Évaluation environnementale des projets

Nos réf : EE-914-14

**Avis de l'autorité environnementale sur le projet de canalisations de
transfert des eaux pluviales vers le réseau d'eaux pluviales sur
l'Aéroport Paris-Charles de Gaulle
(Seine-Saint-Denis).**

Travaux de phase 1 du projet [Source : Étude d'impact]

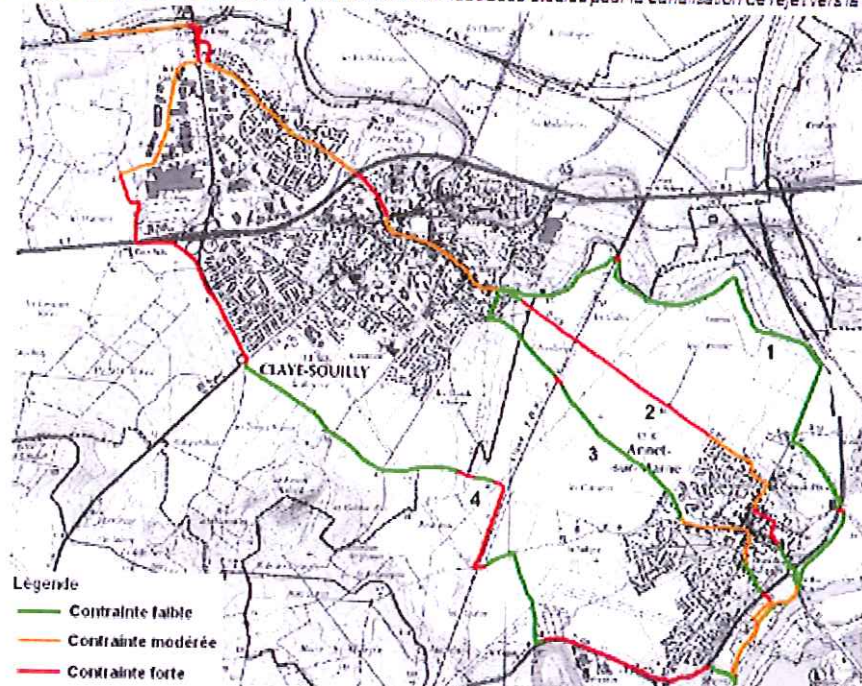
Bien que l'étude d'impact soit complète, elle aurait dû toutefois davantage mettre en avant les enjeux principaux que sont les eaux pluviales, leur qualité et le milieu récepteur. Concernant les travaux de 1ère phase (sur les secteurs de Mitry-Mory et Tremblay), il aurait été par exemple apprécié que soient fournies plus de précisions sur le dimensionnement du bassin B2. Il aurait aussi été apprécié que soient fournies des précisions sur l'éventuelle toxicité des glycols sur l'homme et l'environnement justifiant que
